WZP.271.1.25.2022

Dotyczy: postępowania pn.: Budowa wiaduktu pieszo-rowerowego nad obszarem kolejowym i torami linii kolejowej nr 9 w ciągu ul. Marii Skłodowskiej-Curie/Ceramicznej w Ciechanowie, w km 92,709 linii kolejowej nr 9, wraz z dowiązaniem do istniejącego układu drogowego i sieciami uzbrojenia terenu, w ramach zadania inwestycyjnego: Budowa przejścia dla pieszych i rowerzystów nad linią kolejową nr 9 w ciągu ul. Marii Skłodowskiej-Curie/Ceramicznej z finansowaniem po stronie PKP Polskie Linie Kolejowe S.A. w ramach projektu POLiŚ 5.1-35 pn. „Poprawa bezpieczeństwa na skrzyżowaniach linii kolejowych z drogami – Etap III”.

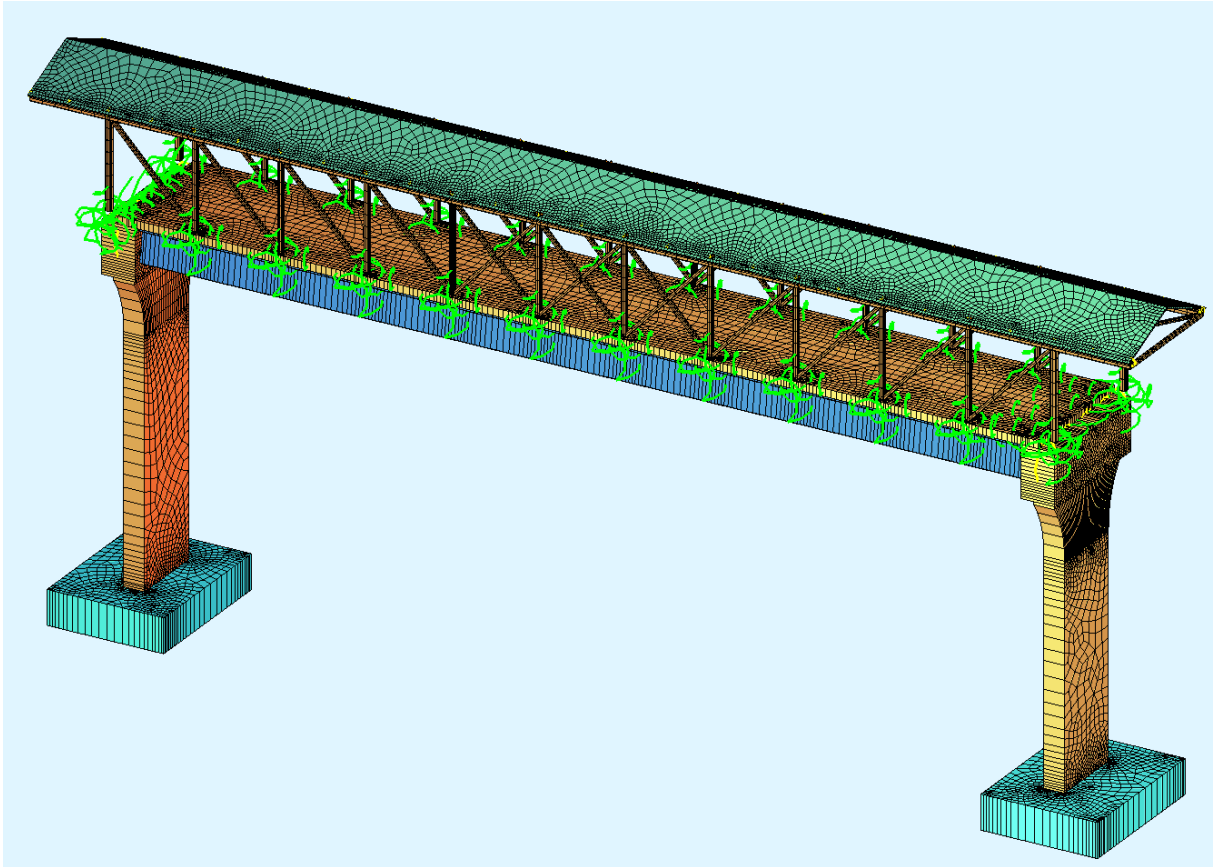
16. Prosimy o informację czy Zamawiający dopuszcza zmiany gabarytów i ilości konstrukcji stalowej zadaszania.

Zgodnie z *Wytycznymi do postępowania* Zamawiający nie dopuszcza optymalizacji rozwiązań projektowych, na które pozyskana została decyzja pozwolenia na budowę.

Widok na model – Animator SOFiSTiK
18.

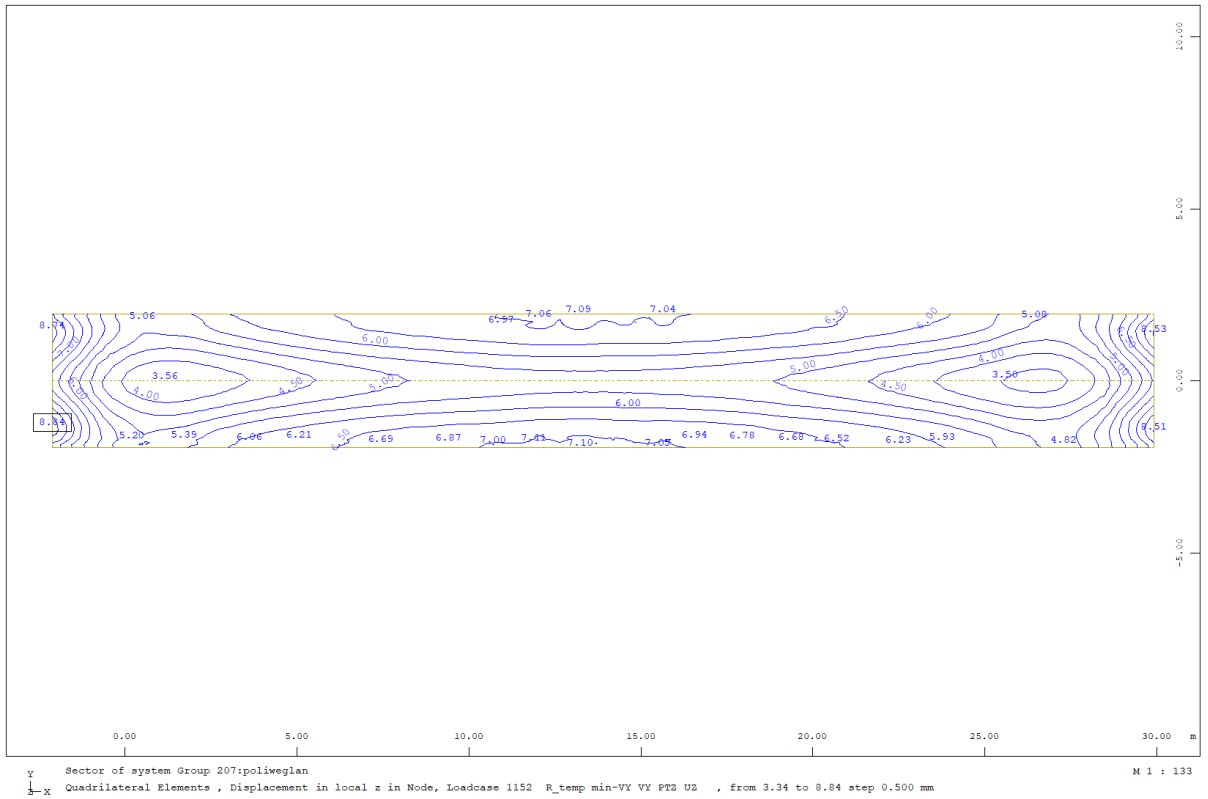
17. Prosimy o załączenie obliczeń wskazujących na konieczność zastosowania przekrycia z płyt poliwęglanowych o grubości 40 mm.

Zgodnie z informacją otrzymaną od Projektanta: *Konstrukcja zadaszienia została przeanalizowana pod względem statycznym. Kompletny wyciąg z obliczeń znajduje się w archiwum Jednostki Projektowej. Poniżej przedstawiono podstawowe założenia i wyniki. Zamawiający dopuszcza zmiany konstrukcji przykrycia pod warunkiem zastosowania materiału równoważnego, o parametrach nie gorszych niż wymagane przedmiotem zamówienia.*

Konstrukcja została przeanalizowana pod względem statycznym w profesjonalnym środowisku obliczeniowym SOFiSTiK, metodą elementów skończonych. W założeniach obliczeniowych przyjęto uproszczoną geometrię obudowy zadaszienia, które jest bezpiecznym założeniem generującym ekstremalne naprężeniowe oraz odkształcenia. Dobrana grubość zadaszienia zapewnia odpowiednią nośność i sztywność zarówno pod względem obciążeń środowiskowych (np. śnieg) jak i niestandardowe obciążenia związane np. z potencjalnym podmuchem wytwarzanym przez przejeżdżające pod obiektem pociągi. Poniżej zamieszczono część wyciągu z obliczeń:
